গণপ্রজাতন্ত্রী বাংলাদেশ সরকার  
শ্রম ও কর্মসংস্থান মন্ত্রণালয়  
কলকারখানা ও প্রতিষ্ঠান পরিদর্শন অধিদপ্তর

ক্যাপ পর্যবেক্ষণের তথ্য

কারখানার নাম	হর্নবিল এম্পায়ার লিঃ
ঠিকানা	S A plot # 310, Baimail, P.O. - Quasem Cotton Mills, Konabari, Gazipur
কারখানার কোড	GZP148
কালার কোড	
মূল্যায়নের ধরণ: <b>বৈদ্যুতিক মূল্যায়ন</b>	পর্যবেক্ষণের তারিখ: ১৯-০২-২০২৩
১. পর্যবেক্ষণ

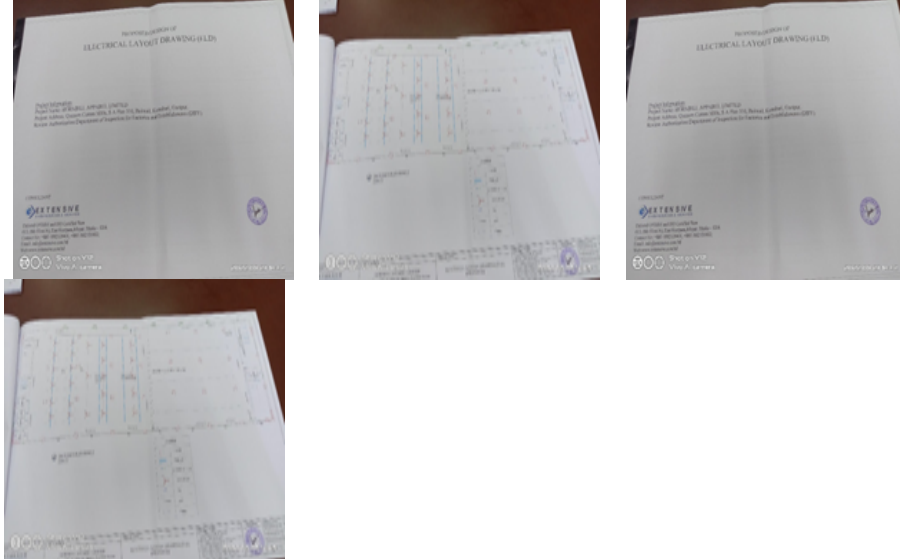
পরিদর্শন পর্যবেক্ষণ	Location-Office room ' - As built Electrical Layout Drawings was available but not updated to indicate exact positions of all points ( lamps, fans, M/C, transportable appliances and motors, but the factory maintenance person had enough knowledge about electrical layout drawing.
কাপ আইটেম ক্যাটাগরি

কার্যক্রম	1. Provide updated Electrical layout drawing prepared after proper locations of all outlets for lamps, fans, fixed and transportable appliances, motors etc. 2. Drawings to indicate exact positions of all points of switch boxes and other outlets to match existing installation. 3. As built drawing to be approved by the engineer-in-charge.
সুপারিশের তথ্যসূত্র	
কারখানার কার্যক্রম	
অগ্রাধিকার	৬ মাস
চূড়ান্ত সময়সীমা	-
সংশোধিত সময়সীমা	০৫-০১-২০২৩
অগ্রগতির অবস্থা	সংশোধিত
মন্তব্য	ELD matches with the most of the major appliances points and positions. 19.01.2021 CVV3: As built ELD is mostly matched with the existing loads. 16.08.2021 . ( CVV-4 ) : As built Electrical Layout Drawings was not available at site. 23.08.2022 visit observation: Proposed Electrical Layout Drawings was found at site but not matched with existing system. 19-02-2023 visit observation: As built Electrical Layout Drawings was found at site during inspection date.

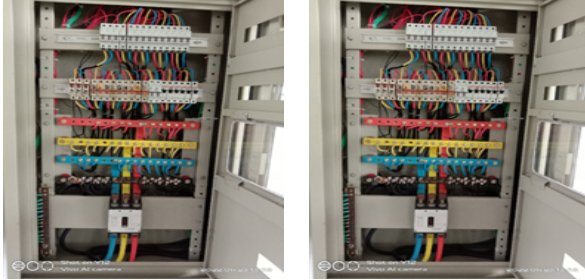
পরিদর্শন পর্যবেক্ষণ	Location-Gas Generator room at Ground Floor -Fire rated fire door was not available.
কাপ আইটেম ক্যাটাগরি

কার্যক্রম	Provide 1.5 hour fire rated door the gas generator room on ground level.
সুপারিশের তথ্যসূত্র	
কারখানার কার্যক্রম	
অগ্রাধিকার	৬ মাস
চূড়ান্ত সময়সীমা	-
সংশোধিত সময়সীমা	০৫-০১-২০২৩
অগ্রগতির অবস্থা	সংশোধিত
মন্তব্য	Required fire rated door is there. 19.01.2021 CVV3: They have installed rated fire door in front of gas generator room. 16.08.2021 (CVV-4): Gas Generator room - Fire rated fire door was not available. 23.08.2022 visit observation: Fire rated door was not available at gas generator room. 19-02-2023 visit observation: Fire rated door was available at gas generator room.

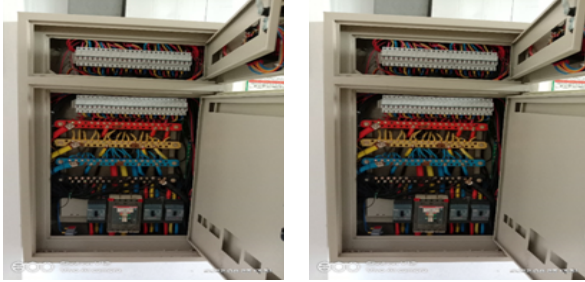
পরিদর্শন পর্যবেক্ষণ	Location-All panels -Wiring diagram or circuit list with proper current ratings was not available on every distribution boards.
কাপ আইটেম ক্যাটাগরি

কার্যক্রম	Provide circuit diagram /circuit list with proper current ratings and fuse size, marking for DBs identifying end use load, voltage, number of phases.
সুপারিশের তথ্যসূত্র	
কারখানার কার্যক্রম	
অগ্রাধিকার	৬ সপ্তাহ
চূড়ান্ত সময়সীমা	-
সংশোধিত সময়সীমা	১৬-০৮-২০২২
অগ্রগতির অবস্থা	সংশোধিত
মন্তব্য	Circuit diagram / circuit list with proper current ratings and fuse size, marking were not found. 19.01.2021 CVV3: Wiring diagram or circuit list with proper current ratings was not available on every distribution boards. 16.08.2021 .( CVV-4 ) : Circuit diagram / circuit list with proper current ratings and fuse size, marking were not found. 23.08.2022 visit observation: Circuit diagram / circuit list with proper current ratings and fuse size, marking were not found on distribution boards. 19-02-2023 visit observation: Circuit diagram / circuit list were found on distribution boards.

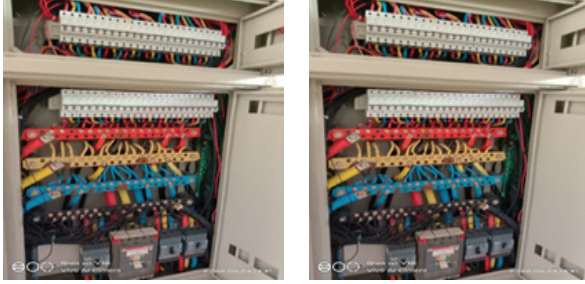
পরিদর্শন পর্যবেক্ষণ	Location-All Panels -Common neutrals was observed for more than one circuits.
কাপ আইটেম ক্যাটাগরি

কার্যক্রম	Each circuit should have a separate neutral ( use of common neutral for more than one circuit shall not be permitted ) .
সুপারিশের তথ্যসূত্র	
কারখানার কার্যক্রম	
অগ্রাধিকার	৬ মাস
চূড়ান্ত সময়সীমা	-
সংশোধিত সময়সীমা	০৫-০১-২০২৩
অগ্রগতির অবস্থা	চলমান
মন্তব্য	No Common neutrals was observed for more than one circuits. 19.01.2021 CVV3: Each circuit has dedicated neutral as per as built drawings. 16.08.2021 .( CVV-4 ) : Each circuit has dedicated neutral as per as built drawings. 23.08.2022 visit observation: Common neutrals was found for more than one circuits. 19-02-2023 visit observation: Common neutrals was found for more than one circuits.

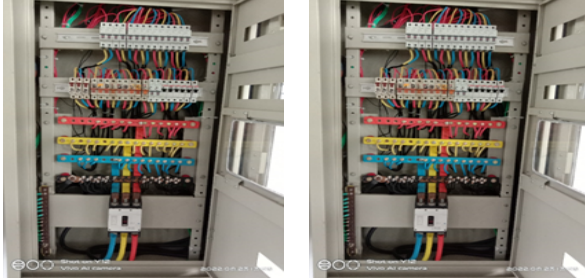
পরিদর্শন পর্যবেক্ষণ	Location-All panels -Earth Continuity Conductor ( ECC ) was not provided adequately & dedicated to circuit.
কাপ আইটেম ক্যাটাগরি

কার্যক্রম	1. Provide the ECC to meet minimum cross-sectional area as per table 4.5. 2. Ensure that connections between conductors / equipment provided to durable electrical continuity and adequate mechanical strength and protection. 3. The continuous earth connection is provided back to the main intake supply earth.
সুপারিশের তথ্যসূত্র	
কারখানার কার্যক্রম	
অগ্রাধিকার	৬ মাস
চূড়ান্ত সময়সীমা	-
সংশোধিত সময়সীমা	০৫-০১-২০২৩
অগ্রগতির অবস্থা	চলমান
মন্তব্য	Earth Continuity Conductor ( ECC ) was provided adequately & dedicated to circuit. 19.01.2021 CVV3: ECC is adequate and continued at every panel from its original earth boring. 16.08.2021 . ( CVV-4 ) : ECC is adequate and continued at every panel from its original earth boring. 23.08.2022 visit observation: Earth Continuity Conductor ( ECC ) was not adequately & dedicated to circuit. 19-02-2023 visit observation: Earth Continuity Conductor ( ECC ) was not adequately & dedicated to circuit.
